PROJEKT REMONTU
BALKONÓW I ELEWACJI
BUDYNEK MIESZKALNY
WIELORODZINNY UL. POLNA 54
WARSZAWA

Faza: PROJEKT WYKONAWCZY ARCHITEKTURA

Rysunek: RZUT BALKONU Rewizja 01

Rysunek nr: PL-PW-BA-02 Data: 28.02.2020

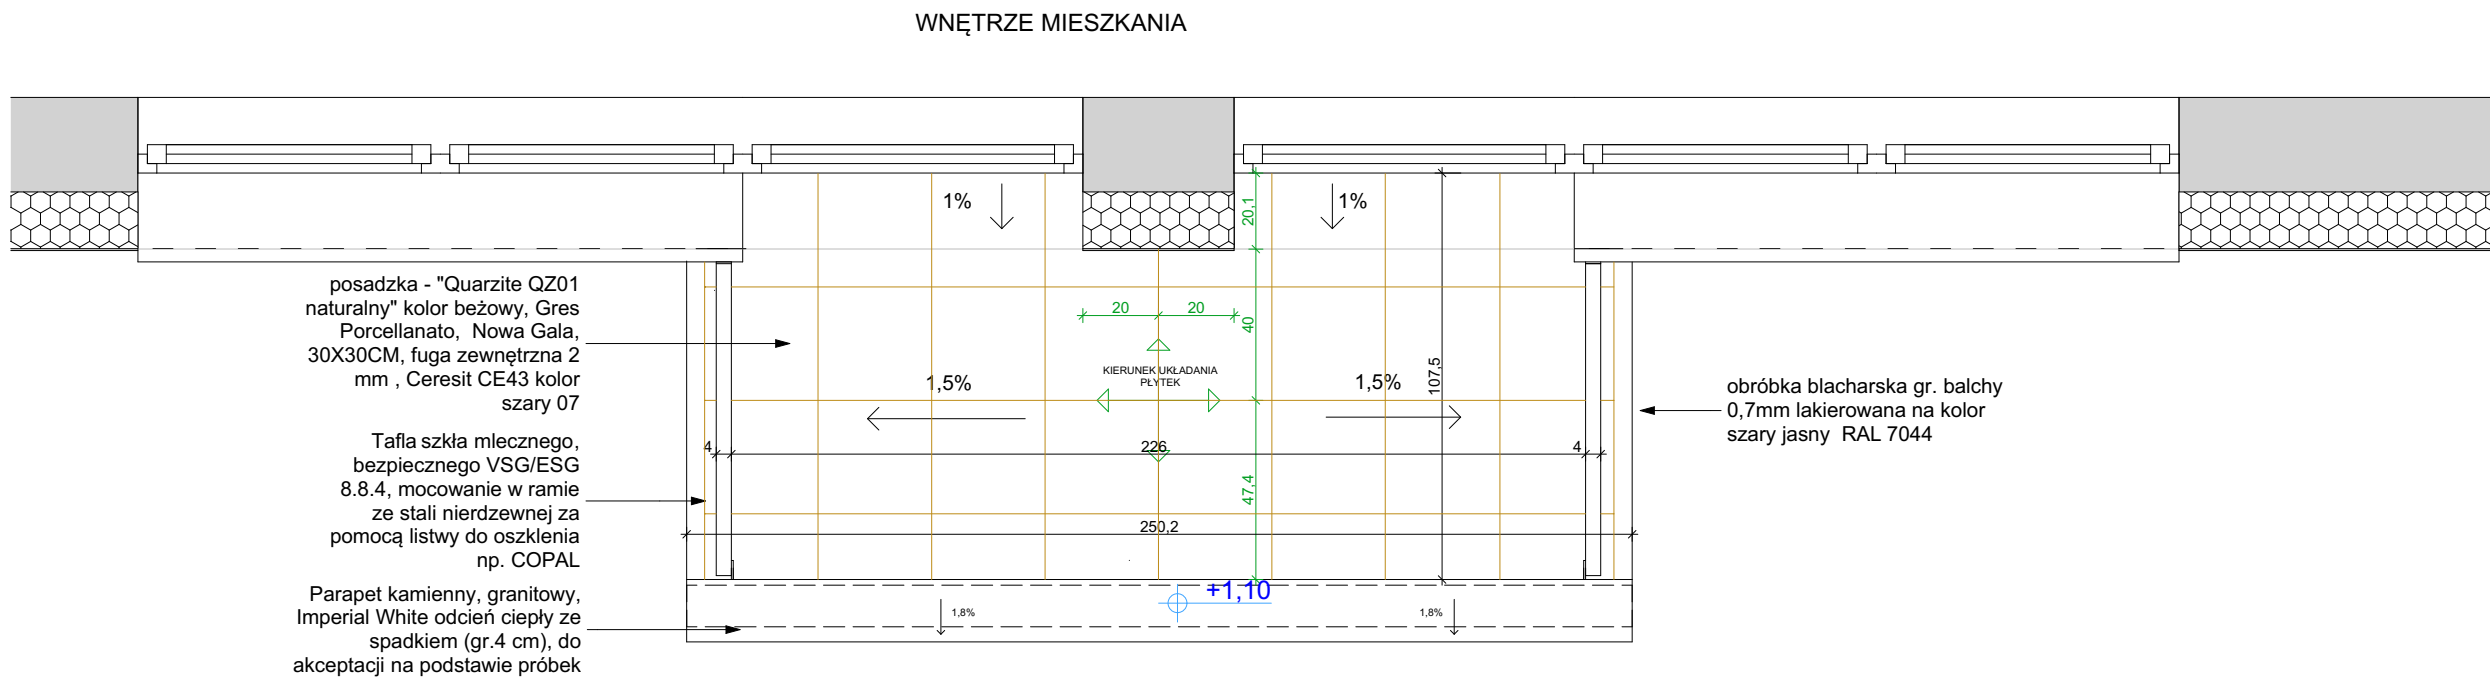
-Uszczegółowienie opisu ramy balustrady i sposobu mocowania szkła o nazwę producenta
